LANARO GIANPIETRO

Riferimento: Richiesta Provincia di Vicenza, Prot.N. GE 20210007735 del 23 febbraio 2021, e nota della società Autostrada Brescia Verona Vicenza Padova S.p.A, nota prot. 8540/21 BC del 03 marzo 2021

Oggetto: Integrazioni

Figura 1. Schema raccolta acque area rifiuti

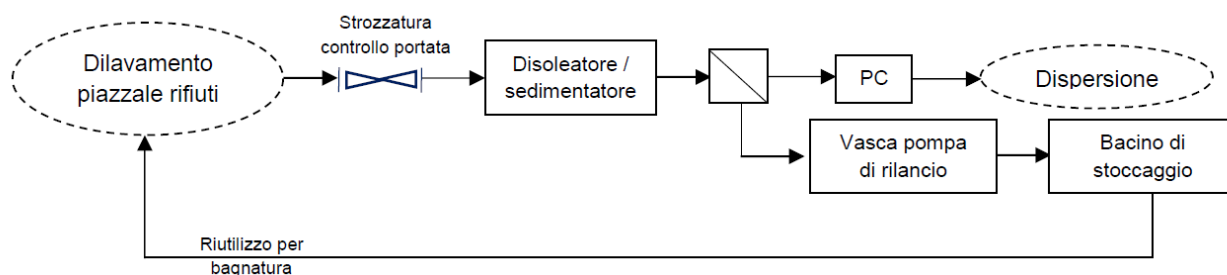
5. *Fermo restando quanto dichiarato (pag. 3, Elaborato 8 – Gestione Acque di dilavamento piazzali) ed in considerazione del fatto che non sono previsti punti di scarico, in quanto l'acqua viene persa per naturale evaporazione, il sistema di raccolta delle acque di dilavamento dei nuovi piazzali (deposito materiali trattati in attesa di analisi) dovrà essere mantenuto in condizioni di esercizio ottimali, attraverso operazioni periodiche di pulizia e controllo, da riportarsi su apposito registro tenuto a disposizione del personale di vigilanza ed materiale asportato, previa analisi, dovrà essere smaltito in conformità alla normativa vigente; si chiede, in proposito, la presentazione di una specifica procedura gestionale*

Si precisa che, come da Elaborato 8 rev.1, è previsto il conferimento delle acque eccedenti l'accumulo (per il riutilizzo come bagnatura) verso un sistema di dispersione; il sistema è schematizzato in Figura 1 (già riportata all' Elaborato 8 rev.1).

Al fine di garantire nel tempo l'efficienza del sistema, si prevedono le operazioni periodiche di pulizia e controllo riportate nel registro di cui all'Allegato 2; tale registro verrà tenuto a

disposizione del personale di vigilanza. Il materiale risultante dalle eventuali operazioni di pulizia periodica verrà smaltito in conformità alla normativa vigente.

Figura 2. Linea terre e rocce da scavo

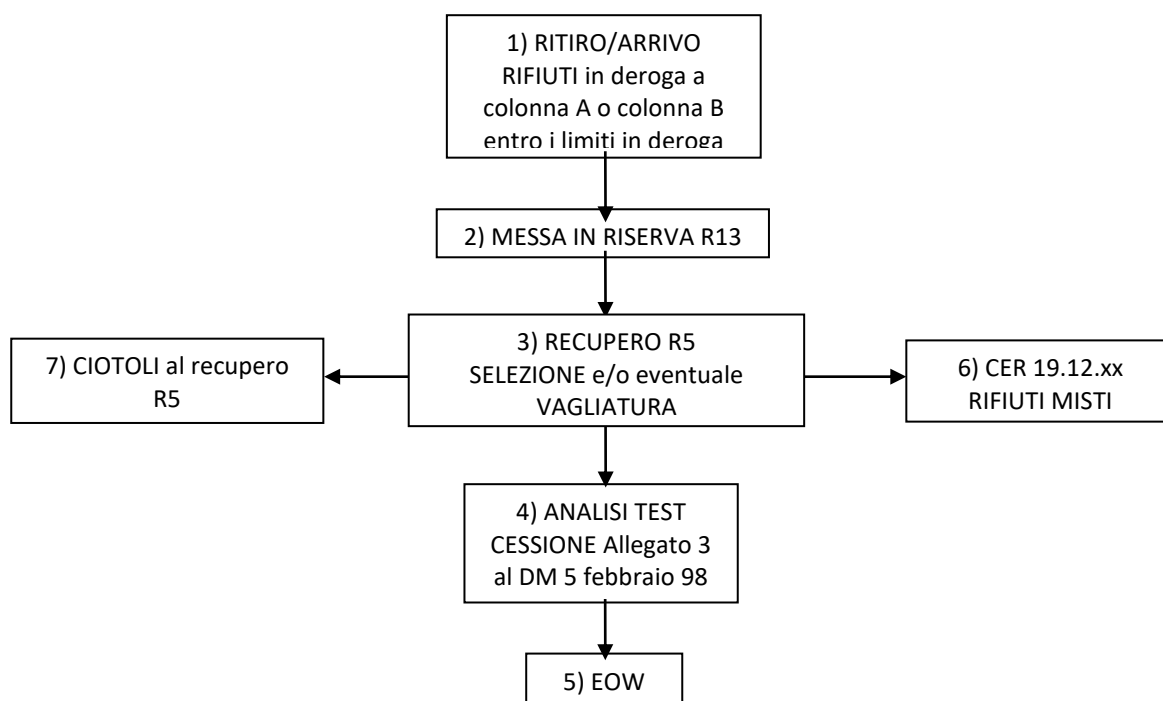
Chiarimento su materiale sottoposto a test di cessione

Si precisa che il materiale sottoposto al test di cessione per la cessazione della qualifica di rifiuto può essere sia il materiale solo frantumato (un solo cumulo) che anche il materiale frantumato e vagliato (più cumuli per le varie pezzature); si include in Figura 2 lo schema a blocchi del processo di recupero R5 delle terre e rocce.
